**Uzgodnienie projektu budowlanego rozbudowy kanału sanitarnego wraz z przyłączami.  
Nr 120/17**

Przedsiębiorstwo Wodociągów i Kanalizacji Spółka z o. o. w Starachowicach uzgadnia z uwagami projekt budowlany rozbudowy kanału sanitarnego grawitacyjnego wraz z przyłączami na działkach nr ewid. 928, 1339, 1345, 1356/2 przy ul. Szkolnej w miejscowości Parszów, gm. Wąchock.

53łącznik graficzny do uzgodnienia  
nr 120/17 z dnia 25.07.2017  
Podpis osoby wydającej: *[Signature]*

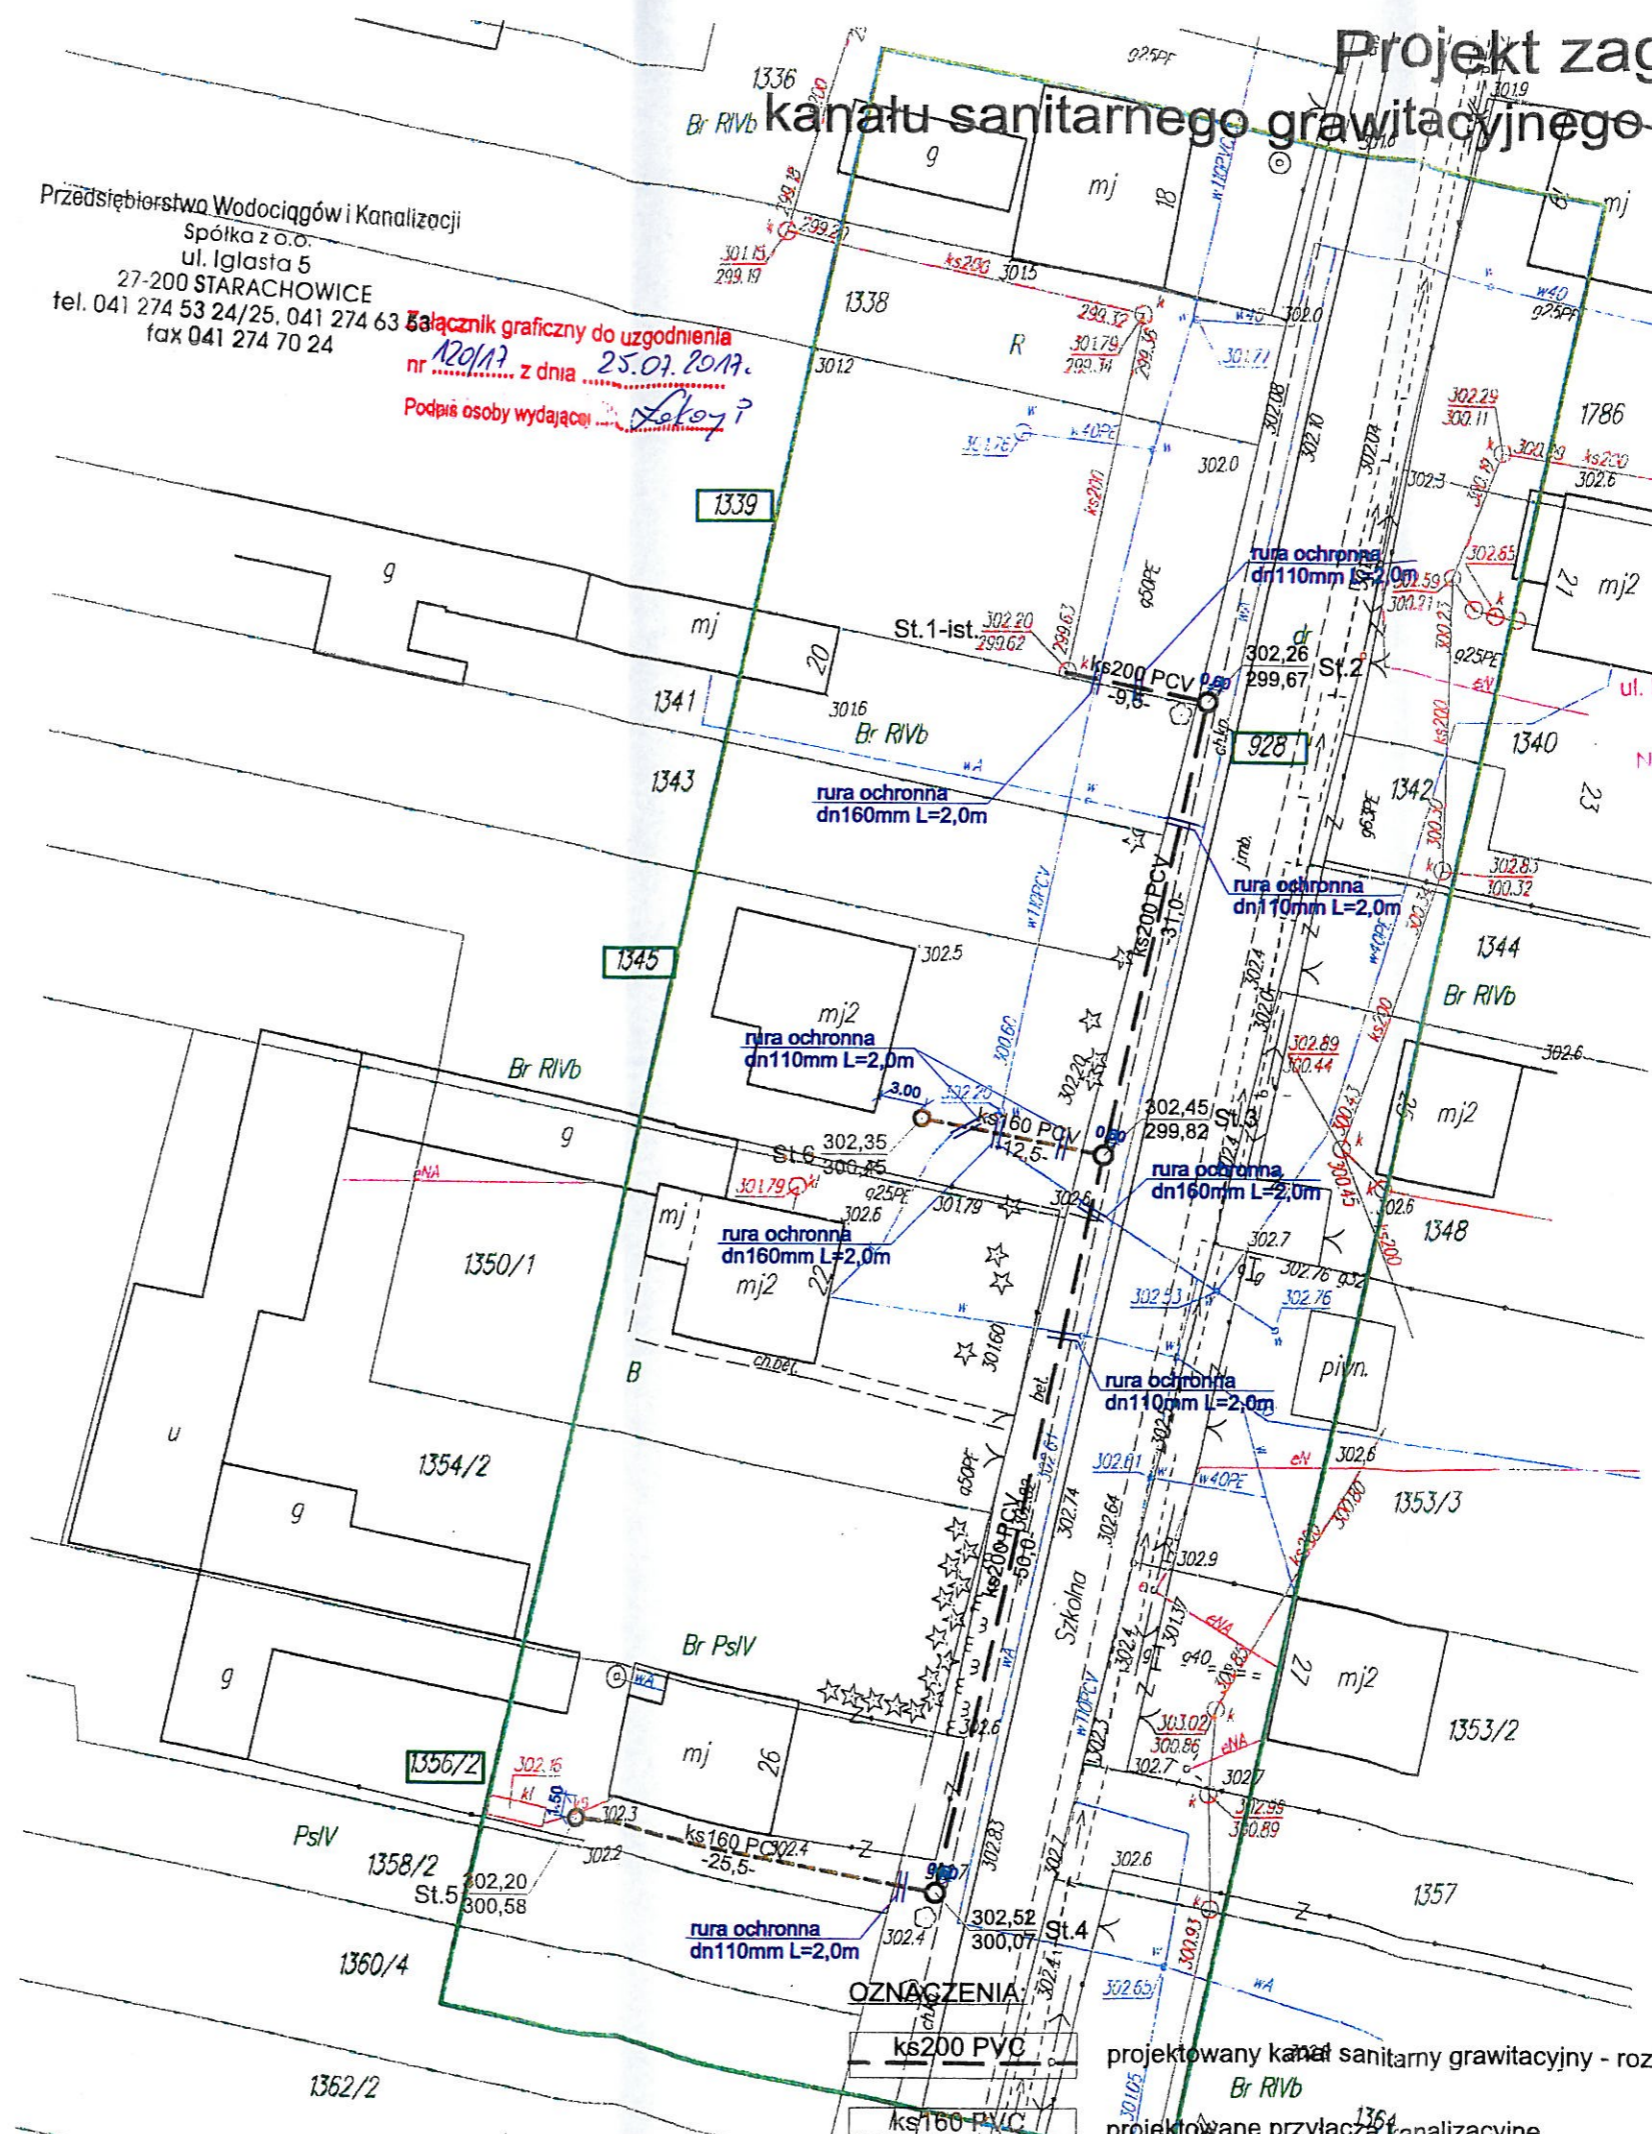
3. Przy równoległym prowadzeniu przewodów kanalizacyjnych względem istniejącego uzbrojenia podziemnego i na skrzyżowaniach z nim, zachować przepisowe odległości i obowiązujące zabezpieczenia. Szczegółowa ostrożność należy zachować przy prowadzeniu prac w bezpośredniej bliskości przewodu wodociągowego.

4. Wykopu nie zasypywać do czasu wykonania inwentaryzacji geodezyjnej powykonawczej oraz dokonania odbioru technicznego przez służby PWiK Spółka z o. o. Starachowice.

6. Na trasie przewodu i w pasie 2,0 m nie sadzić trwałej zieleni oraz nie lokalizować stałych obiektów.
7. Przed odbiorem końcowym sieci kanalizacji sanitarnej, przeprowadzić inspekcję telewizją przemysłową. Protokół z inspekcji przedłożyć na odbiór.

8. Zabrania się odprowadzania wód opadowych i gruntowych do kanalizacji sanitarnej.
9. Rzędne studzienek dostosować wysokościowo do niwelet istniejących.
